Denkrichtingen inrichting Zeeheldenbuurt (ZHB)

Datum: 17 september 2024, versie 2

Van: Initiatiefgroep Herinrichting ZeeHeldenBuurt

Aan: Bouwteam

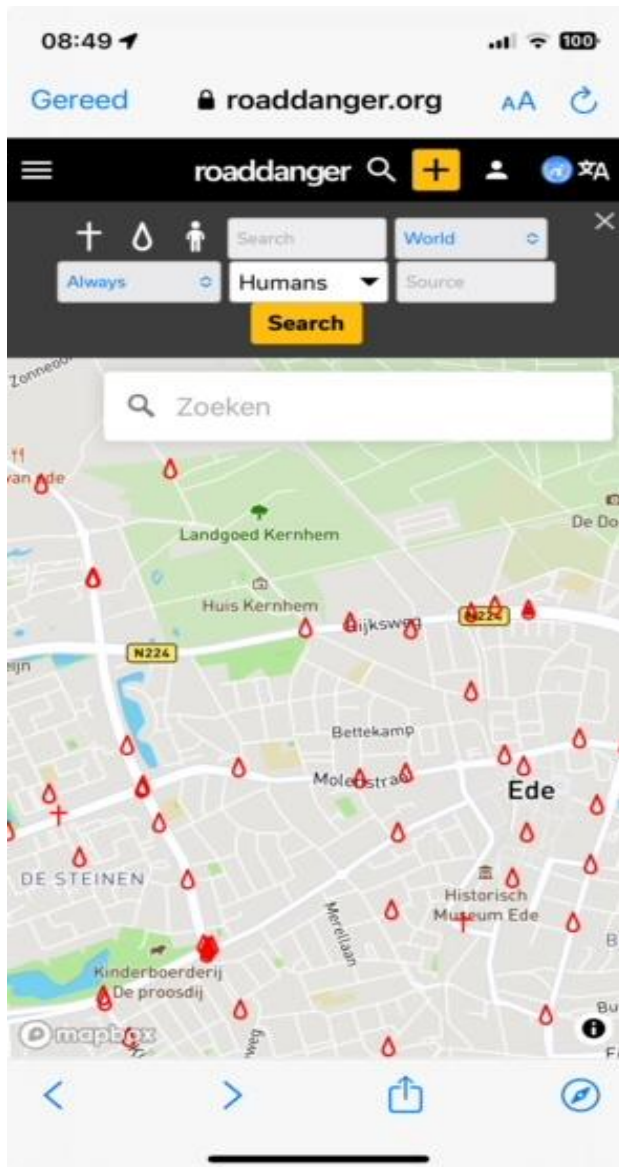
De bedoeling hiervan is om de snelheid te verminderen van auto's (en om ruimte te krijgen voor groenstroken). Dit belemmert de doorstroming. Straten waar veel verkeer is de wijk in en uit van auto's en vrachtwagens zijn niet herkend als doorgaansstraat. Denk aan: Veldhuizerweg, Slijpkruikweg, van Heemskerckstraat, Piet Heinstraat en de Ruijsstraat. Dit zal veel problemen gaan geven. Wij verwachten dat de wijk er niet veiliger op gaat worden. Op dit moment zijn er in het deel van de ZHB dat wordt heringericht geen ongevallen bekend met fietsers.
